**Bauleitplanung der Stadt Adenau;
Aufstellung des Bebauungsplans „Im Lenzenkessel“**

Ihr Schreiben vom 25.03.2025, Az.: 2-610-13-01z

Fließgeschwindigkeit (SRI7, 1 Std.)

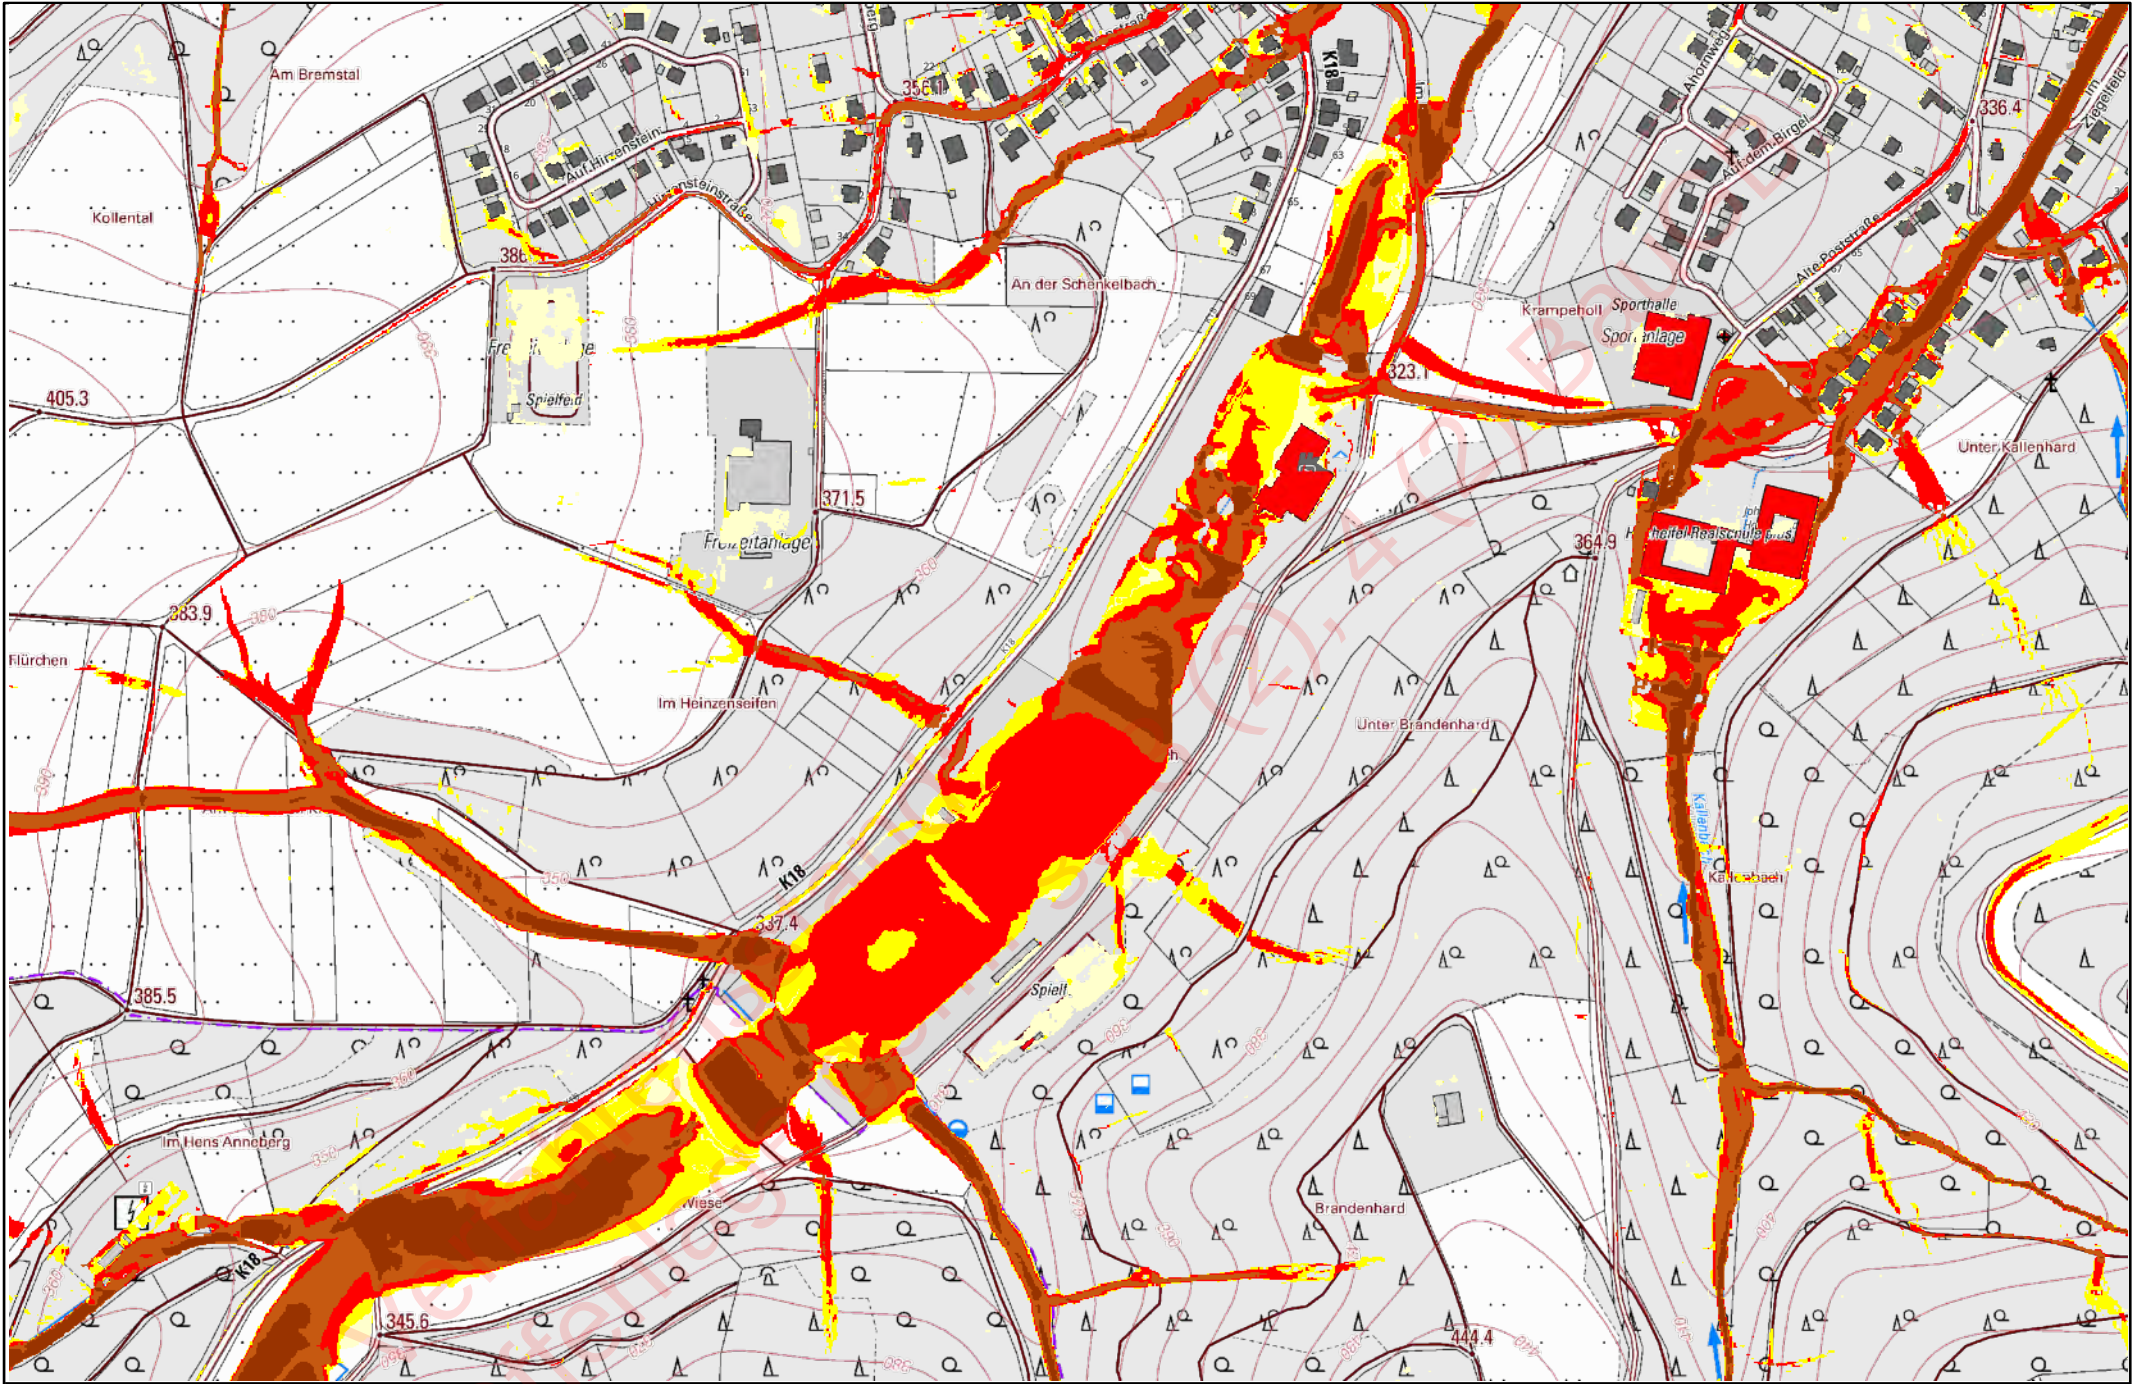
Es wird darauf hingewiesen, dass bei einem außergewöhnlichen Starkregenereignis (SRI 7) mit einer Regenmenge von ca. 40 - 47 mm in einer Stunde in dem Planungsbereich gemäß der

Sturzflutgefahrenkarte Wassertiefen mit bis zu 400 cm und Fließgeschwindigkeiten mit bis zu >2 m/s entstehen können.

Fließgeschwindigkeit (SRI10, 4 Std.)

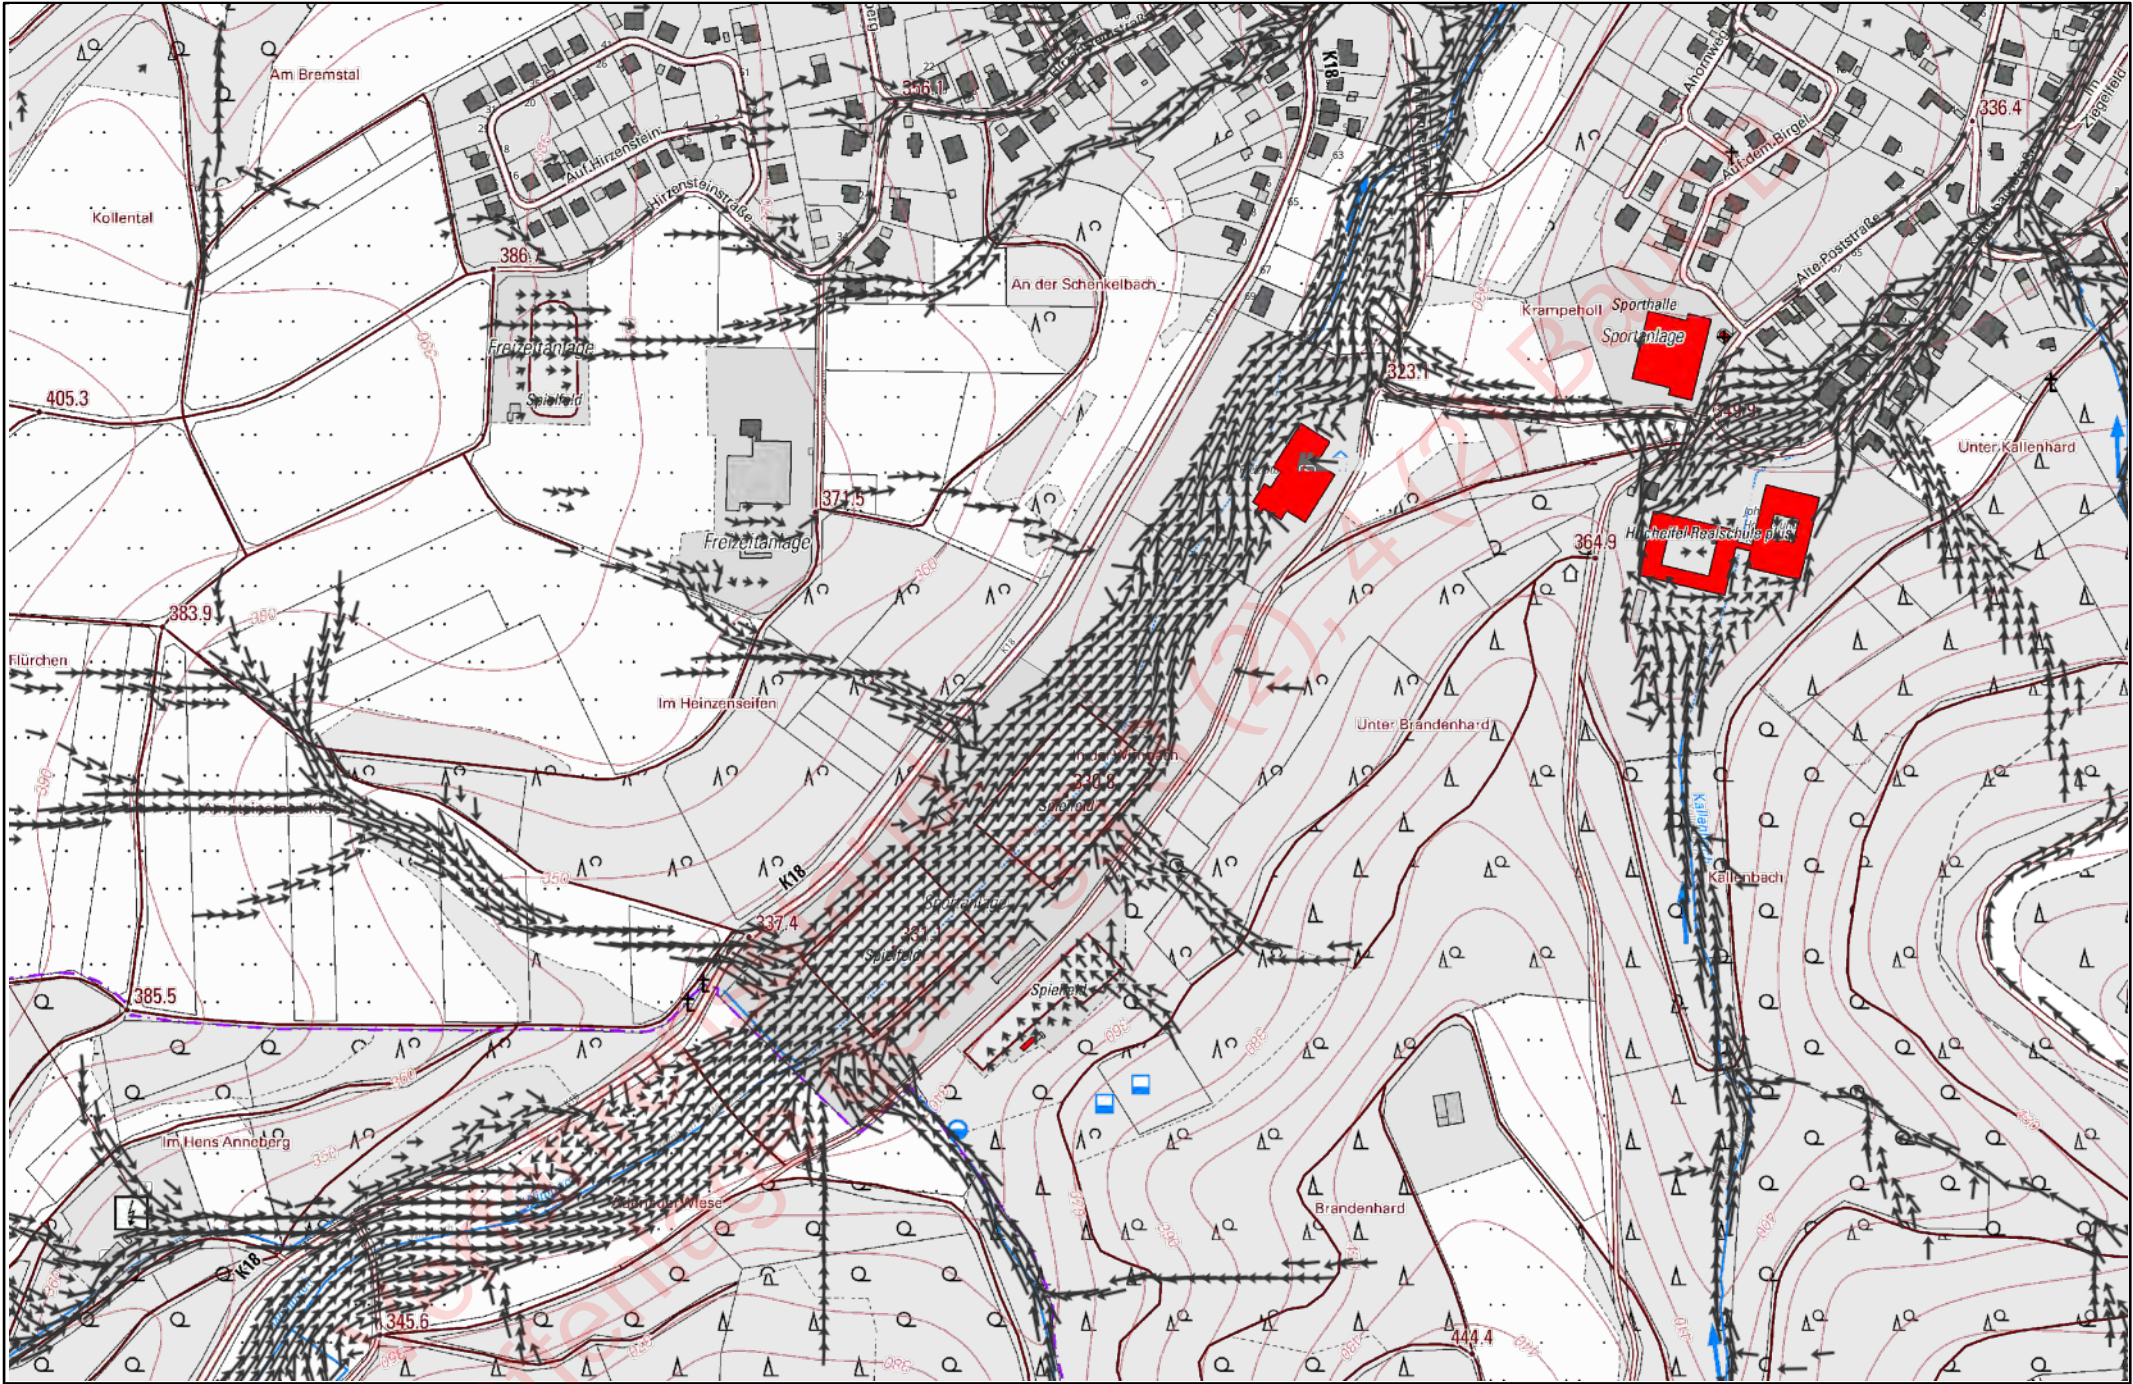
Bei einem extremen Starkregenereignis (SRI 10) mit einer Regenmenge von ca. 112 - 136 mm in vier Stunden können in dem Planungsbereich gemäß der Sturzflutgefahrenkarte Wassertiefen mit bis zu 400 cm und Fließgeschwindigkeiten mit bis zu >2 m/s entstehen. Es wird ausdrücklich gebeten dies zu beachten.
